**Modulo per la presentazione delle osservazioni per i piani/programmi/progetti sottoposti a procedimenti di valutazione ambientale di competenza statale**

Il Sottoscritto **CRISTIAN SERGO** Consigliere Regionale Regione Friuli Venezia Giulia

**“Potenziamento della Linea Venezia – Trieste. Posti di Movimento e Varianti di Tracciato. PdM San Donà di Piave, PdM Fossalta di Portogruaro, Variante Portogruaro e Variante Isonzo”**

Figura 45: sezione tipo in rilevato in corrispondenza della ex stazione di Pieris

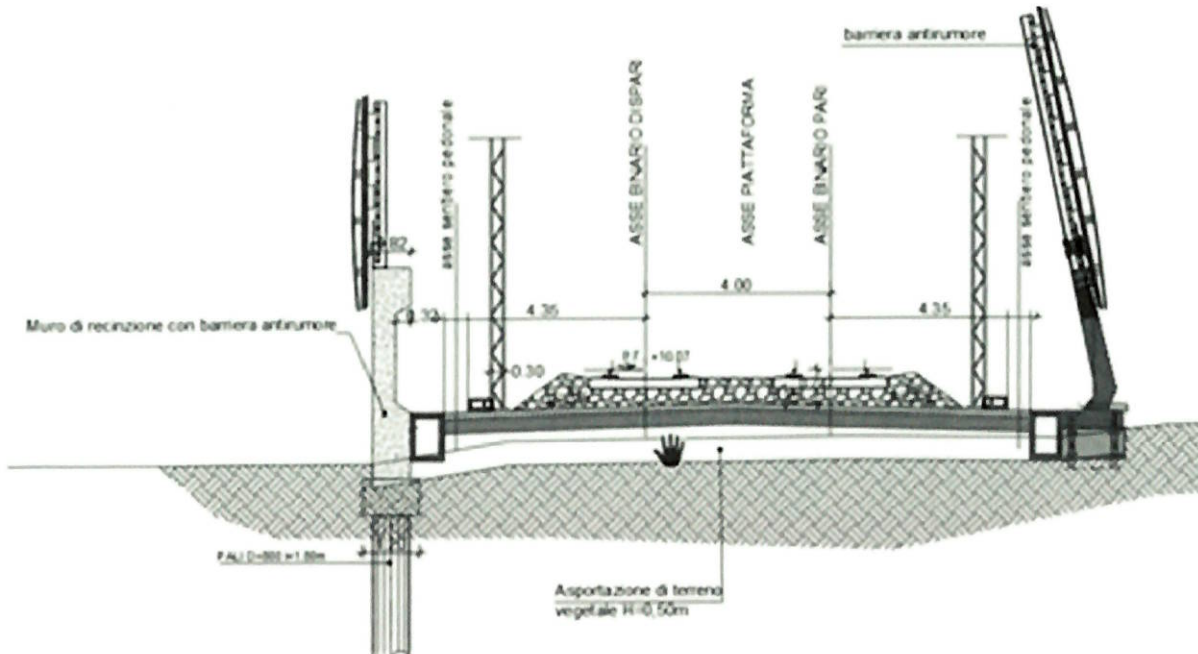
**5) IMPATTO ACUSTICO:** fermo restando quanto già riportato, si pone l'attenzione sul documento "LOTTO 4: **Mappe acustiche post mitigazioni periodo diurno e notturno**": nell'abitato di Pieris (via Rebez) le mappe **evidenziano come di notte – anche a fronte di tutte le mitigazioni poste in essere - un intero quartiere avrà rumori superiori ai 50 db**, impatto acustico evidentemente notevole se consideriamo la frequenza di treni ipotizzata in precedenza, cioè **un treno ogni tre minuti**. Il tutto nonostante la prevista installazione di barriere antirumore alte 8 metri. Va detto che le opere in progetto rappresentano una situazione migliorativa dal punto di vista acustico rispetto all'opzione zero (atteso che in tutti questi anni non sono state installate barriere di alcun tipo), ma apparentemente non risolutiva, a cui si aggiungono tutte le problematiche legate alla presenza di un muro di oltre otto metri e pertanto si ravvede la necessità di

rivedere la soluzione individuata o di considerare ulteriori opere mitigative e compensative. Il problema delle barriere architettoniche, così come quello del superamento dei passaggi a livello che tanti disagi causano sia ad automobilisti sia ai pendolari che utilizzano il treno è un problema diffuso su tutto il territorio regionale, pertanto si chiede di stralciare questi interventi puntuali dalle “grandi opere” e di realizzarli subito con singoli appalti, strumenti sicuramente più veloci e immediati per risolvere problematiche sospese da anni considerati anche i numerosi finanziamenti pubblici già stanziati per la loro realizzazione.

## Confronto fra scenario attuale e situazione a regime con Variante Ronchi-Aurisina

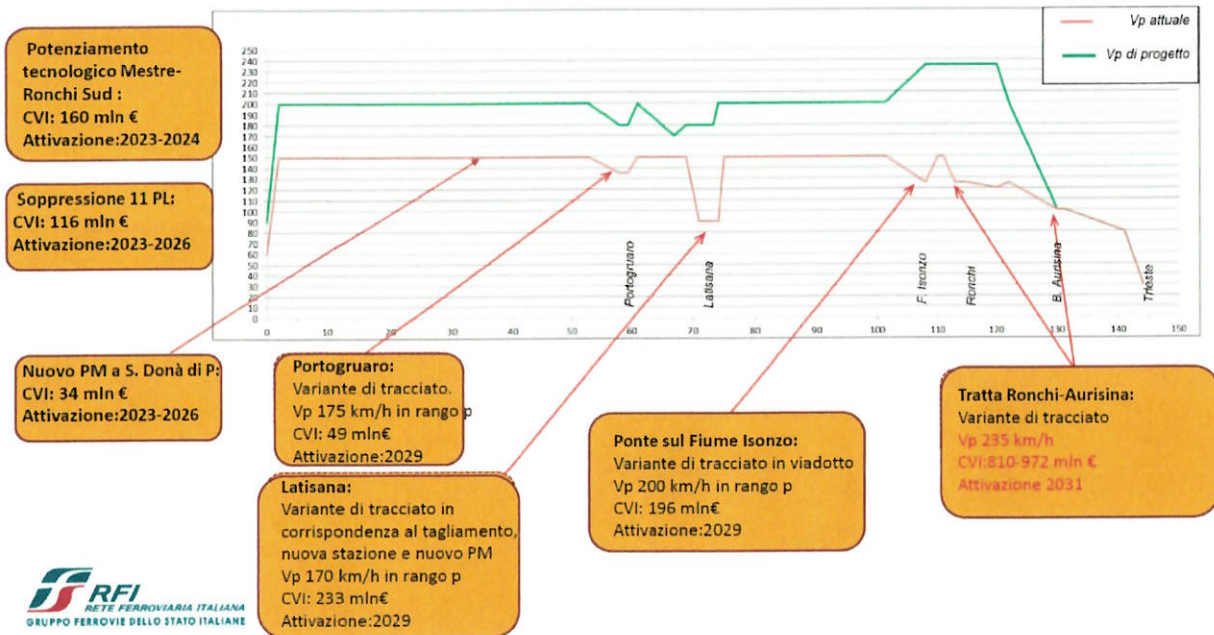
**6) VELOCIZZAZIONE:** sulla velocizzazione, notiamo che grazie all'intervento in progetto i treni a lunga percorrenza riusciranno a recuperare “ben” 44 secondi sulla tratta Venezia Mestre – Trieste Airport, mentre per i regionali il risparmio effettivo previsto è di “ben” 35 secondi. Considerati quindi di fatto nulli i vantaggi per i passeggeri si rinnova la necessità di poter conoscere il calcolo, ancorché sommario, della spesa, per poter considerare gli effetti e gli impatti delle opere progettate. Nella documentazione depositata dai tecnici di RFI responsabili della progettazione delle opere in esame presso la IV Commissione del Consiglio regionale nell'aprile 2020, si ipotizzava una velocità massima della linea ferroviaria di 230 km/h tra Ronchi e Monfalcone, all'altezza della Fermata denominata Trieste - Airport (entrata in funzione successivamente agli studi del 2012).

Vedasi successiva slide n. 66 che riportava sia le velocità di progetto che i costi sommari delle opere, oggi secretati.

La stessa Fermata di Trieste Airport è considerata strategica dalla Regione Friuli Venezia Giulia e dovrebbe diventare HUB regionale per il trasporto intermodale dei cittadini e pertanto **fermata quasi obbligata per tutti i treni passeggeri**. L'ipotizzata **velocità massima** rimane pertanto **sulla carta** dovendo i treni rallentare la propria corsa, fermarsi e ripartire.
